RENESAS TECHNICAL UPDATE

製品分類	開発環境	発行番号	TN-EML-113A/JA	Rev.	第1版
題名	H8Sファミリ用 E10A エミュレータユーザーズマニュアル 別冊 H8S/2218F E10A エミュレータ製品固有ガイド エミュレータ結線図の誤記訂正について		情報分類	ドキュメント訂正追加等	
適用製品	H8S/2218F E10A エミュレータ 型名：HS2218KCM01H HS2218KCI01H	対象ロット等	関連資料	H8Sファミリ用 E10A エミュレータユーザーズマニュアル 別冊 H8S/2218F E10A エミュレータ製品固有ガイド RJJ10B0015-0100H 第1版	
		V1.0.00

題記の件、H8Sファミリ用 E10A エミュレータユーザーズマニュアル 別冊 H8S/2218F E10A エミュレータ製品固有ガイド(RJJ10B0015-0100H)に関して、誤記および修正がありますので訂正のご連絡をいたします。詳細は以下を参照願います。

図1.2 H-UDIコネクタのピン配置

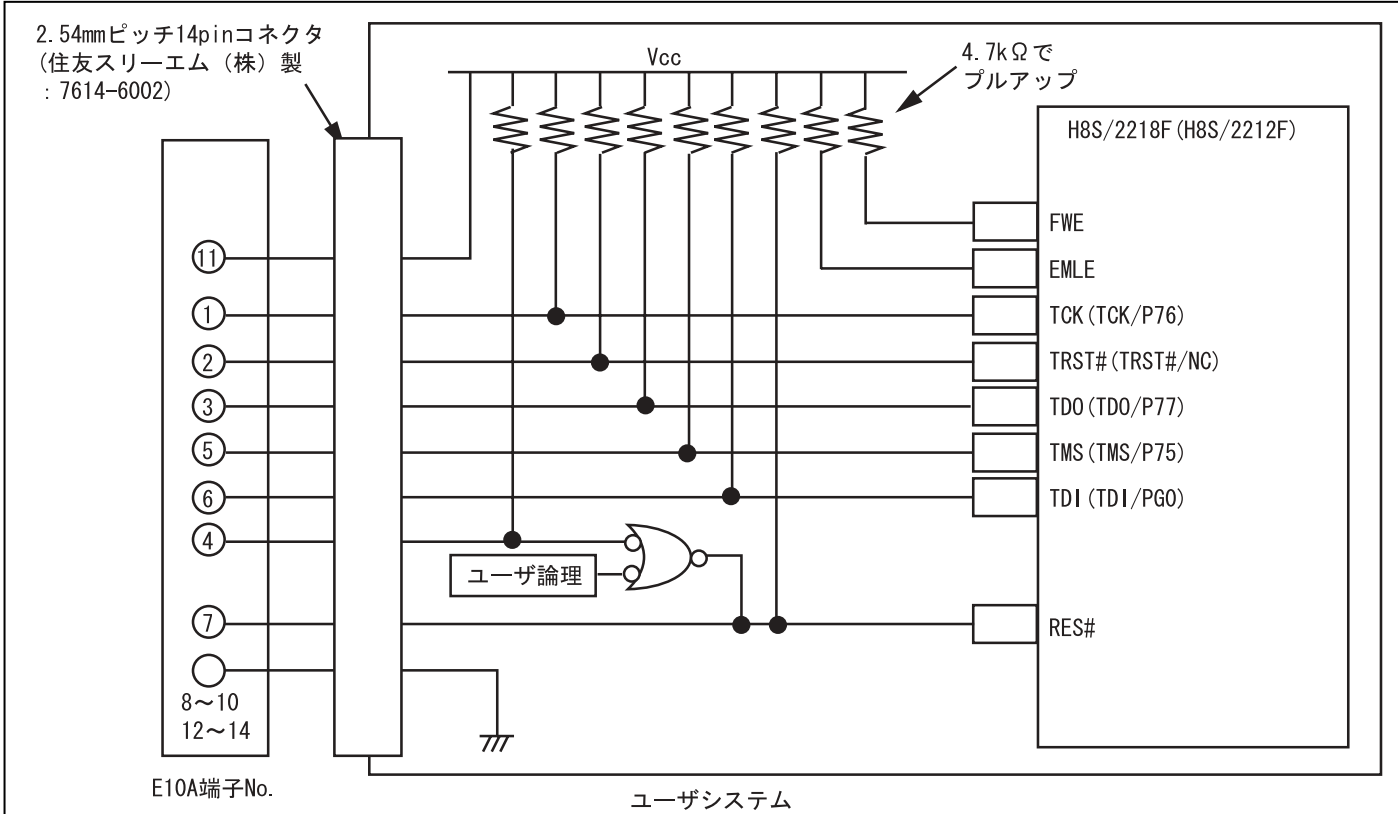
訂正(1)：P.3 図 1.2、P.4 図 1.3、P.6 図 1.7

(変更後)FWE 端子をプルアップに接続してください。また、H8S/2218F デバイスの端子名が変更になったため、一部端子名からマルチ名称を削除してください。

図1.9 H8S/2218FでのTRST#の考慮 (参考)

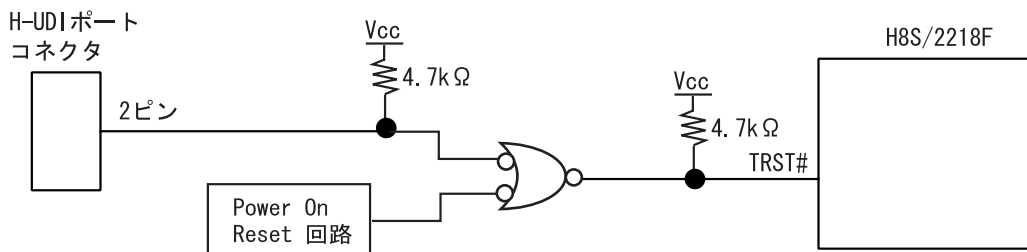
訂正(3)：P.6【留意事項】 8

バウンダリスキャンを考慮した処理を追加します。

8 . H8S/2218F はバウンダリスキャン機能を搭載しています。E10A エミュレータを接続せずにご使用することがある場合は、H8S/2218F グループ ハードウェアマニュアルの"13.5 使用上の注意事項"に示してある注意を考慮のうえ、E10A との接続をしてください。
